RÉPONSES AUX QUESTIONS COMPLÉMENTAIRES DU BAPE DU 7 NOVEMBRE 2005 (DQ5)

Carte du secteur

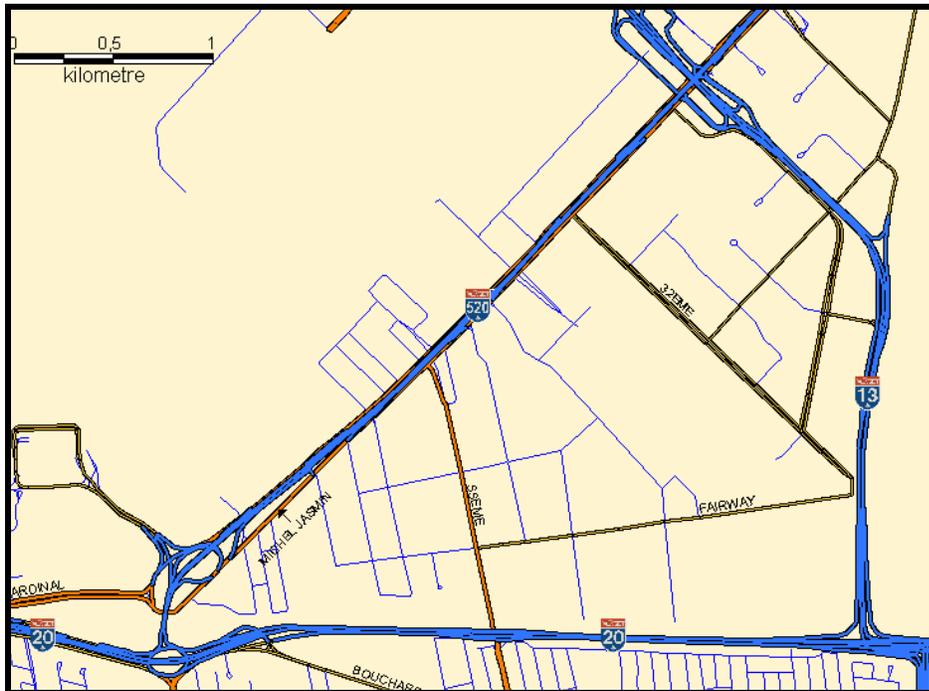
Actuellement, quel pourcentage du débit provenant de l'autoroute 520 Ouest se dirige vers l'autoroute 20 Est et, inversement, quel pourcentage du débit provenant de l'autoroute 20 Ouest se dirige vers l'autoroute 520 Est ?

Les débits de ces deux mouvements sont relativement faibles. On estime que le débit de l'autoroute 520 Ouest vers l'autoroute 20 Est s'élève à environ 40 véhicules à l'heure de pointe du matin, et à 120 véhicules à l'heure de pointe du soir, ce qui représente respectivement environ 3 % et 5 % de l'ensemble des véhicules provenant de l'autoroute 520 Ouest.

Inversement, le débit de l'autoroute 20 Ouest vers l'autoroute 520 Est est d'environ 120 véhicules à l'heure de pointe du matin et de 40 véhicules à l'heure de pointe du soir. Le pourcentage du mouvement vers l'autoroute 520 Est représente à peine 4 % et 1 % du débit sur l'autoroute 20 Ouest à cet endroit.

On explique ces faibles débits par la configuration du réseau routier dans ce secteur. En effet, le mouvement entre l'autoroute 520 et l'autoroute 20 à l'est de l'échangeur Dorval est bien mieux desservi par l'autoroute 13 ou encore par la 55^e avenue pour les véhicules qui accèdent au parc industriel de Lachine.
